屋顶总平面图对比

一、项目概况					
项目名称	人才安居中心深汕11-2地块项目		用地单位	深圳市轩山人才安居有限公司	
宗地号			用地位置	深圳市坪山区聚龙山片区	
二、主要技术经济指标					
建设用地面积	51242.82		总建筑面积	445254.77	
计容积率建筑面积	322209.77		容积率/规定容积率	6.3/6.0	
地上规定建筑面积	307450		不计容积率建筑面积	123045	
地上核减建筑面积	0		地下规定建筑面积	0	
地上核增建筑面积	14759.77		地下核增建筑面积	123045	
建筑基底面积	26500		建筑覆盖率（一/二级）	52%/11%	
绿地面积/距离绿地面积	20648.16		绿化覆盖率	10%	
最高高度	199.7		最大层数（地上/下）	65/3	
停车位（地上/下）	0/3200		充电车位（地上/下）	0/960	
地下室车位平均面积	38.6		总户数	5627

塔楼效果图对比

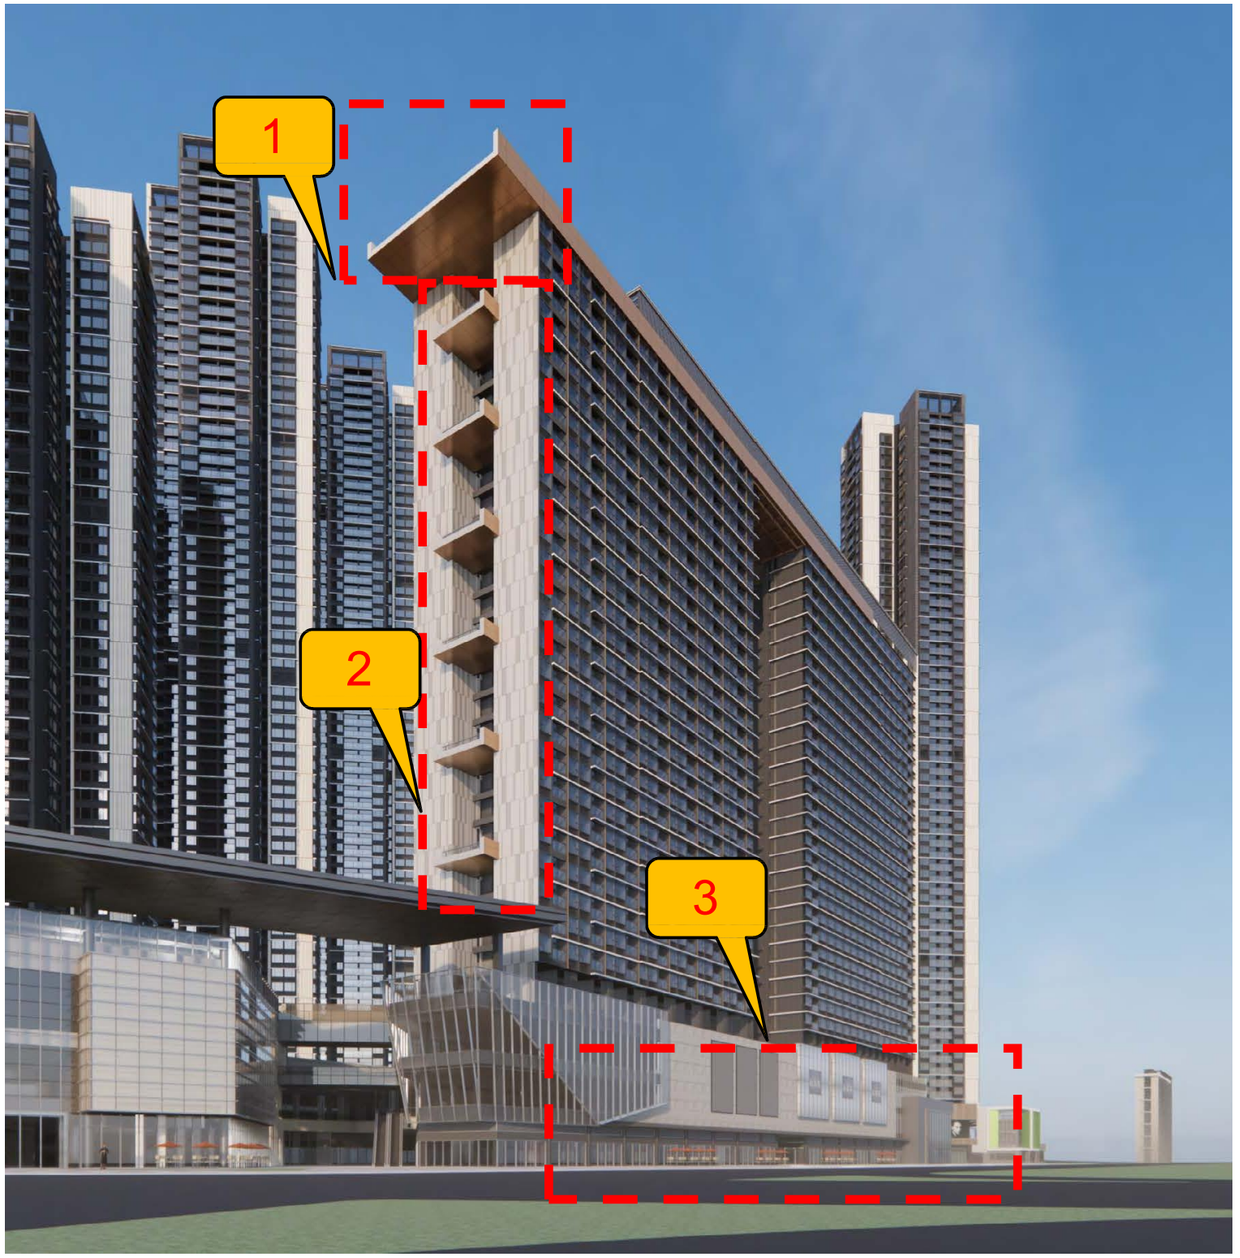
1、1栋H座屋顶挑板吊顶材质改为仿铜色。
2、1栋H座山墙面改为香槟色深浅错拼铝板。
3、调整沿街面商业立面石材分缝形式与尺寸。
